日本原燃株式会社	
資料番号	共通 19 R0
提出年月日	令和 3 年 3 月 5 日

設工認に係る補足説明資料

【燃料加工建屋の既認可からの設計変更に伴い
評価条件が変更となる添付書類について】

第 3.1.1-1 図 建屋の増床のイメージ

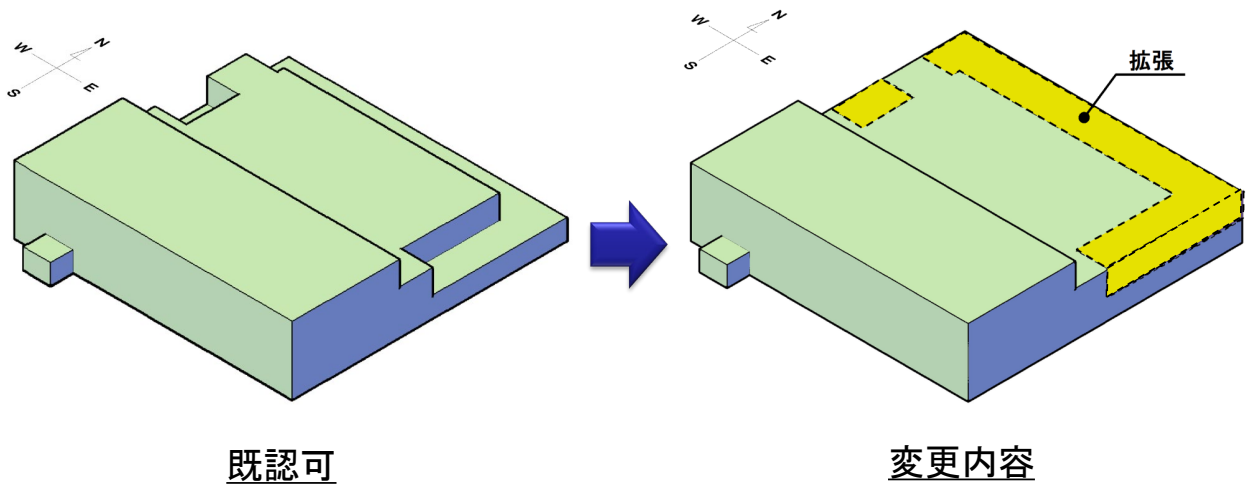
次頁の第 3.1.1-1 図及び第 3.1.1-2 図のとおり，建屋北側屋上部分を増床するとともに，増床に併せて建屋レイアウトを変更する。また，地下 3 階及び地下 2 階の階高を，それぞれ 60cm 高くする。

- 新規規制基準対応として，新たに延焼防止ダンパ，消火用ガスボンベ庫等の設置が必要となったことから，既認可における建屋レイアウトでは設備・機器を燃料加工建屋内に収納することができないため。
- グローブボックスの耐震 S クラス化に伴う耐震サポートの追加，火災発生時の延焼を防止するための延焼防止ダンパ等の追加が必要となり，既認可の階高では工程室内の天井部分における設置スペースの確保が困難となるため。

建屋の増床により，既認可の添付書類Ⅴの添付 1-2-1「燃料加工建屋の航空機に対する防護計算書」において代表的な解析部位としていた燃料加工建屋の地上 1 階屋上部分が，地上 2 階の防護スラブ及び防護壁にて覆われる屋内となったことから，以下の計算書においては，当該解析部位の評価結果を削除する。

第3.3.1-1図 排気筒の位置変更（増床前の燃料加工建屋で示す）

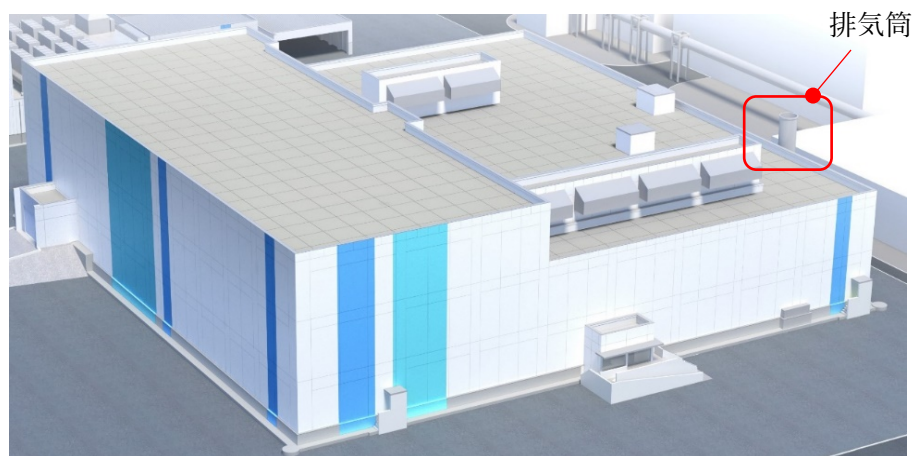
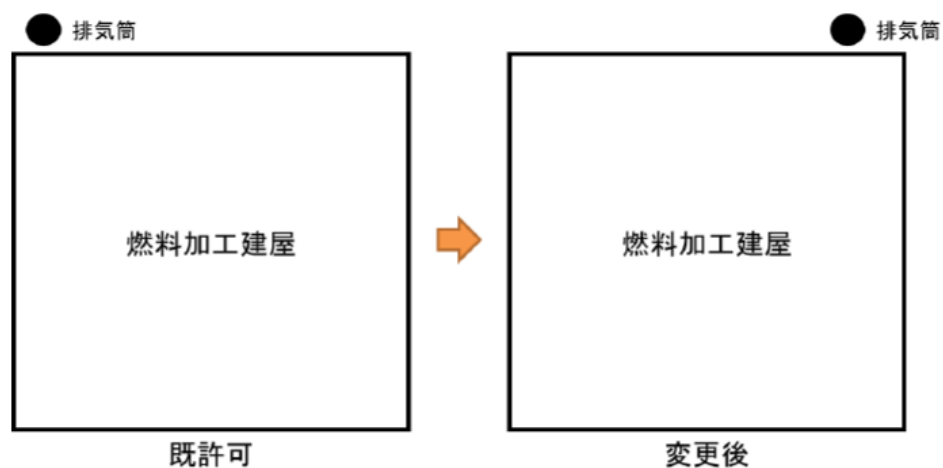
燃料加工建屋に支持される排気筒は、燃料加工建屋北西側外壁面に設置していたが、約70m東へ移動させ、北東側外壁面に設置する変更を行う。

また、排気筒の高さについては、25mから20mに変更する。

- 位置変更については、貯蔵容器搬送用洞道の工事と気中ダクト及び排気筒の工事を独立して行うため。
- 高さ変更については、万一転倒した場合であっても再処理施設のウラン・プルトニウム混合酸化物貯蔵建屋に波及的影響を及ぼさないようにするため（ただし、3.3.4に記載のとおり、排気筒は隣接する燃料加工建屋に波及的影響を及ぼさない設計としている。）。

排気筒の位置及び高さの変更は評価条件に直接影響しないが、燃料加工建屋の耐震評価で考慮する排気筒の重量が変更となるため、以下の計算書における評価条件に変更が生じる。
